H-20153-1  
 令和2年12月24日  
 原子燃料工業株式会社  
 熊取事業所

熊取事業所第4次設工認 コメント対応整理、補正申請書反映状況表 (R2/12/24)

○11月26日コメント

第4次設工認 (第1回補正) 事実確認事項 (個別事項)

図ト - a - 1 全体工事フロー

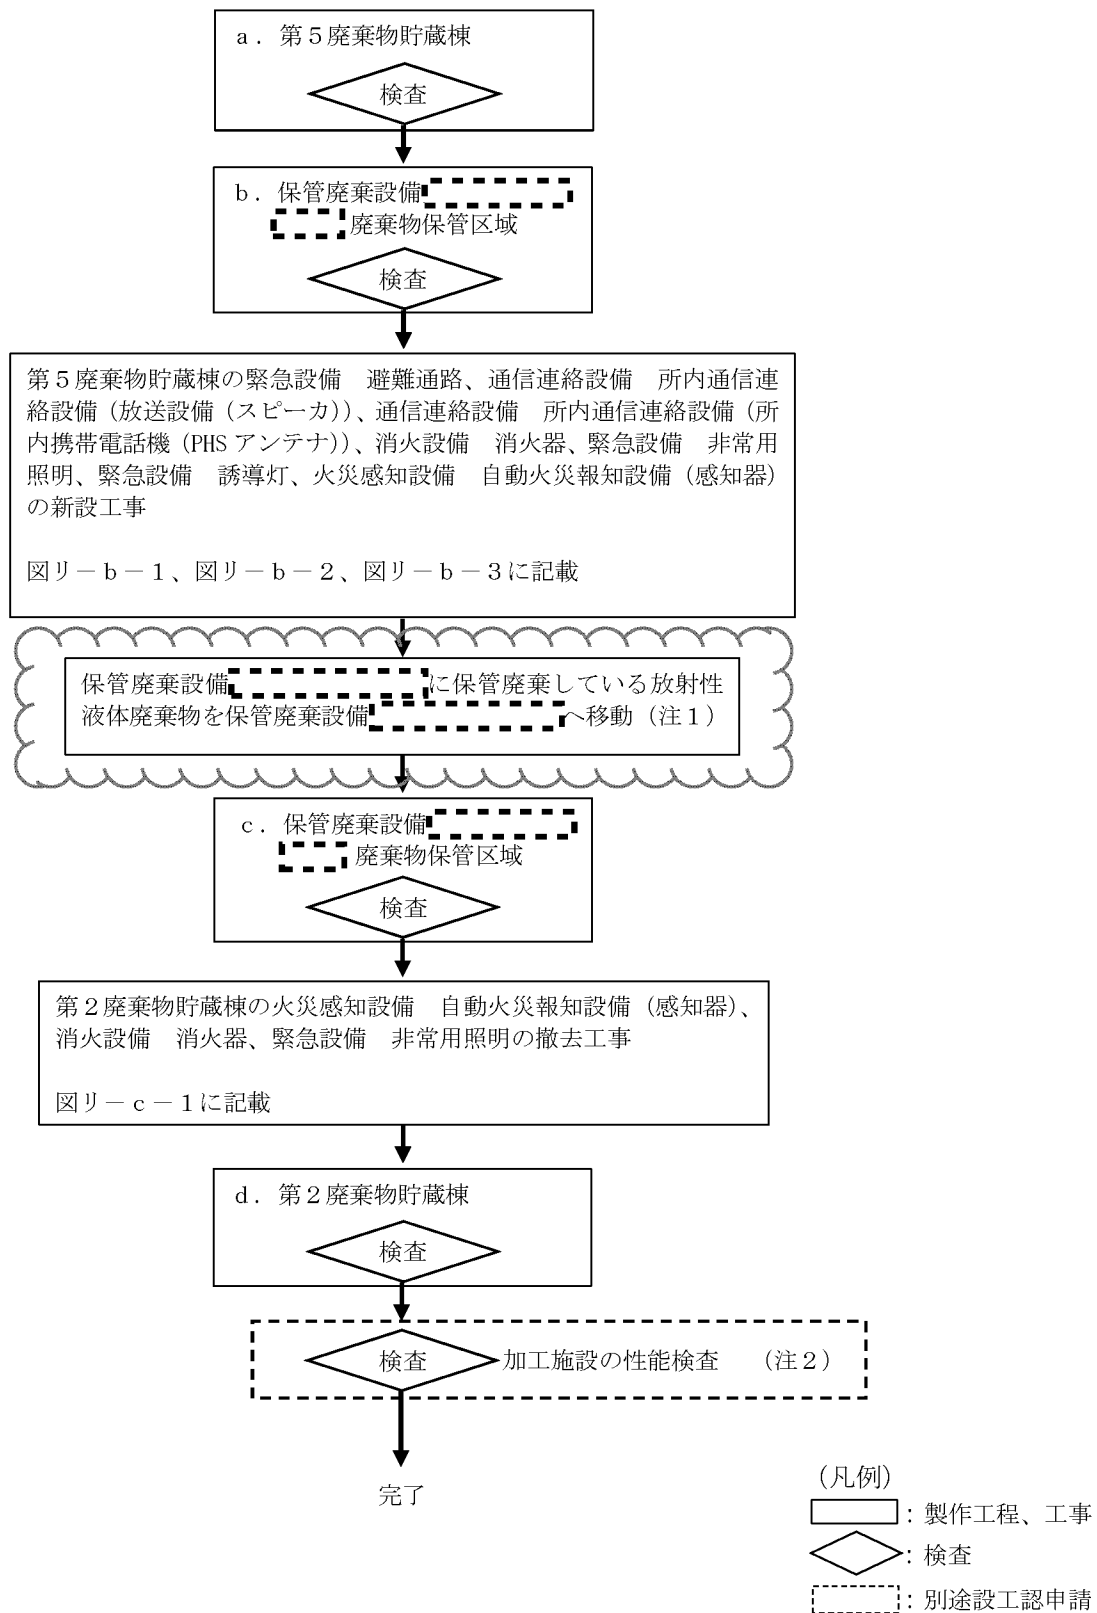
1-38	<p>[第 5 廃棄物貯蔵棟]</p> <p>P510 (15) 第 5 廃棄物貯蔵棟に求められる安全機能については、ドラム缶搬入前に確認する計画であることを明記すること。</p> <p>P538 図ト-a-1 全体フロー：第 5 廃棄物貯蔵棟に係る安全機能について、次回以降申請予定の安全機能を含め、付属設備、保管区域の工事が全て完了した後に、放射性液体廃棄物を  から  へ移動する計画であることがわかるように記載すること。</p>	<p>P537 工事手順に記載しているが、P538 フロー図も含めて明確にする。</p>	補足資料 1-36
